改善箇所説明図

基準不適合箇所
EPS（電動パワー ステアリング）

図：左ハンドル車

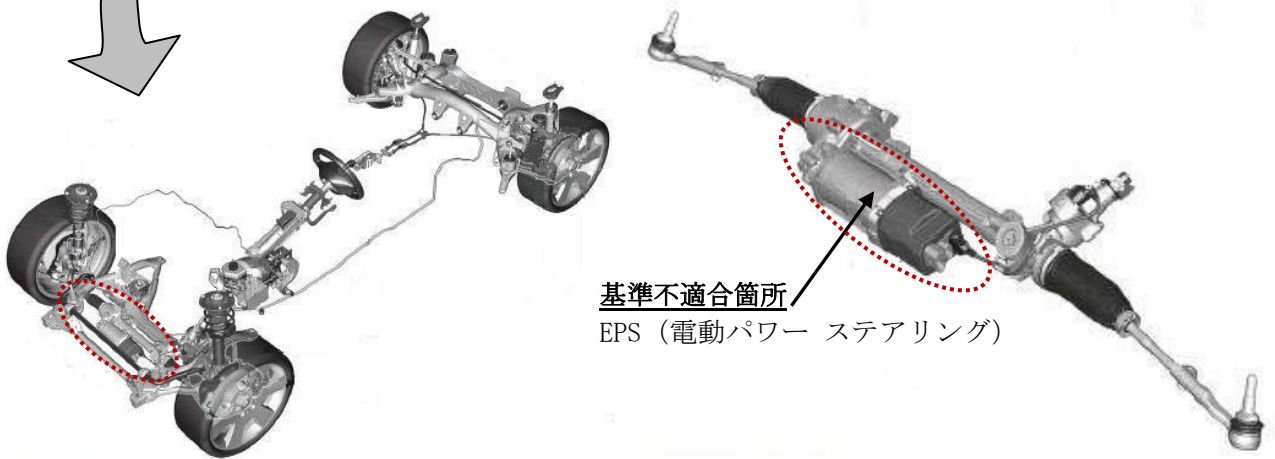
電動パワー ステアリングにおいて、コントロール モジュール（制御装置）の回路基板の一部構成部品の製造が不適切なため、回路に不具合を生じる。この場合、警告灯（パワーアシスト低下）が点灯するとともに、パワー ステアリングのパワー アシストが急に失われ、ハンドルが重くなる。

全車両、当該パワー ステアリングを良品と交換する。

作業完了車には、左ストラット タワーに黄色ペイントを塗布する。
